**Итоги предъявления эл.
сетей квартир
подрядной организацией
Топ Климат Контроль.**

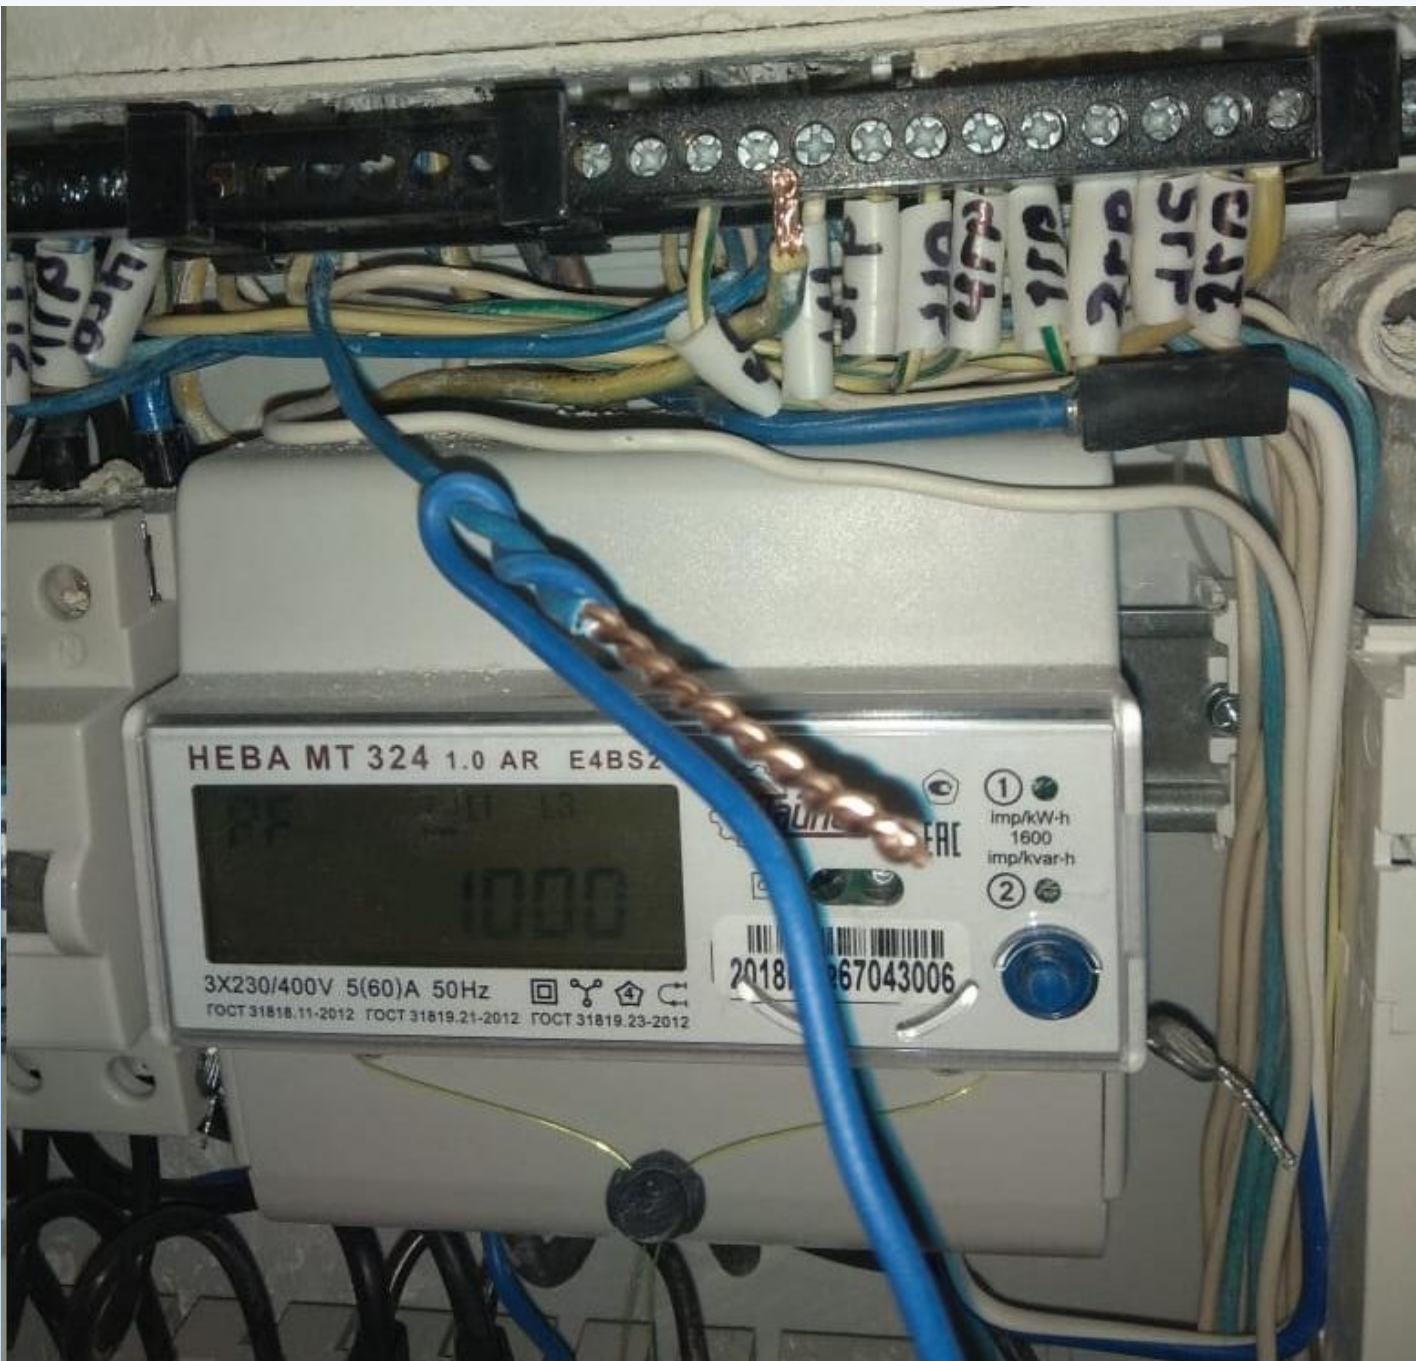
1. Скрутка не разварена
(грубое нарушение)
ПУЭ. П. 2.1.21.

2. РЕ проводник без наконечника.
ГОСТ 10434-82, п. 2.1.11.

Соединение шлейфом не расключено, не оформлено.

Необходимо оформить отдельное ответвление для подключения кондиционера. Магистраль соединить путем **сварки**.

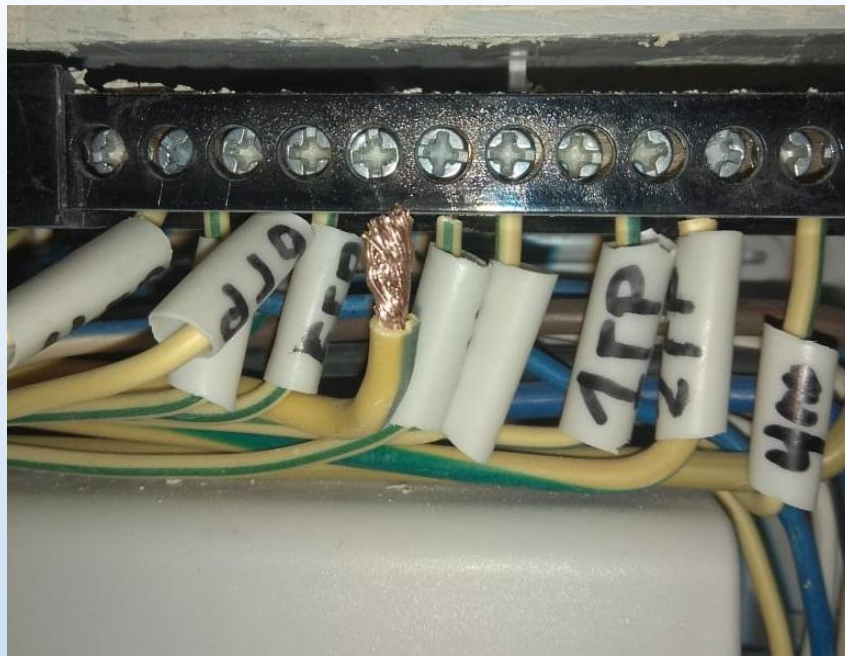
Монтаж не окончен!

Наличие скрутки за кнопкой звонка.
Скрутка разварена некачественно, либо совсем не разварена. В качестве изоляции применяется изолента.

Оборудование в щитах квартирных под слоем пыли!!!
